第15回 那覇空港滑走路増設事業環境監視委員会

評価書に対する大臣意見・知事意見への対応等

令和3年2月9日

内閣府沖縄総合事務局
国土交通省大阪航空局

図 1 追加検討を行った通水路部の概要（断面図）

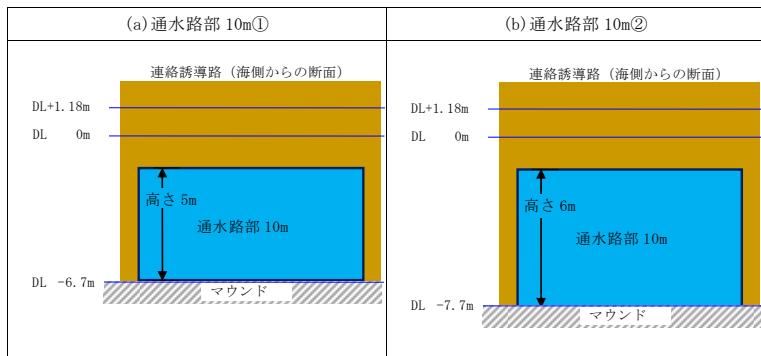
大臣意見	対応等
<p>連絡誘導路の通水路部については、通水路部等の断面通過流量、海水交換の程度、水質等の観点及び工期・工費の観点から検討し、10m 幅のボックスカルバートを設置する案が採用されている。</p> <p>しかしながら、当該案は、他の通水路案と比較して通過流量が少なく、海水交換の速度が遅い案であるとともに事業実施区域周辺の海域生物の移動といった海域生物への影響が比較検討されていないなど、その選定理由について環境保全の観点からの説明が十分でない。</p> <p>このため、本連絡誘導路の通水路部について、表層から底層までの通過流量を最大化するとともに、周辺海域における環境保全の観点から最善のものとなるよう検討を行い、構造を決定すること。また、その構造の決定理由について検証し、十分な説明を行うこと。</p>	<p>補正評価書において、指摘のあった海域生物への影響を追加し、計5つの影響（潮流、水質、淡水、底質、海域生物）について、比較検討結果を記載した。</p> <p>結果として、環境保全の観点においては、通水部幅の効果に顕著な違いはみられなかった。その為、施工性（施工期間）及び経済性（工事費）の両点より、通水路部幅 10m を採用した。</p> <p>また、表層から底層までの通過流量を可能な限り最大化するため、補正評価書において、通水路部に設置するボックスカルバートを 1m 剥り下げ、内空断面の高さを 5m から 6m に変更した。環境保全の観点においては、5m と 6m とで比較検討を行い、同様の結果となったが、通水路部の底版面を低くすることは、底生生物の移動に有利であると考えられる。</p> <p>補正評価書において、通水路部の幅 0m、10m、100m に対して、10m～100m までを補間できる 20m、50m のケースとさらに通水路部の幅が 100m 以上のケースとして、200m、400m、橋梁（埋立なし）のケースを設定し検討結果を記載した（評価書 p2-33～74）。</p> <p>また、大臣意見で指摘のあった海域生物への影響を追加し、計5つの影響（潮流、水質、淡水、底質、海域生物）について、比較検討結果を記載した。</p> <p>通水路幅が広い方がより多くの断面通過流量がみられるが、通水路部幅に比例して流量が効果的に大きくなることはなかった。</p> <p>通水路部を設けることで閉鎖性海域の海水交換が促され、全ケースにおいて 5 日間でほぼすべての海水を交換する効果がみられた。</p>

各項目（潮流、水質、底質）の検討結果をみると、「(a) 通水路部 10m①」と「(b) 通水路部 10m②」の結果は同様の結果となった。

また、海域生物への影響については、(a) と (b) とで同様と考えられるが、通水路部の底版面を低くすることは、底生生物の移動に有利であると考えられる。
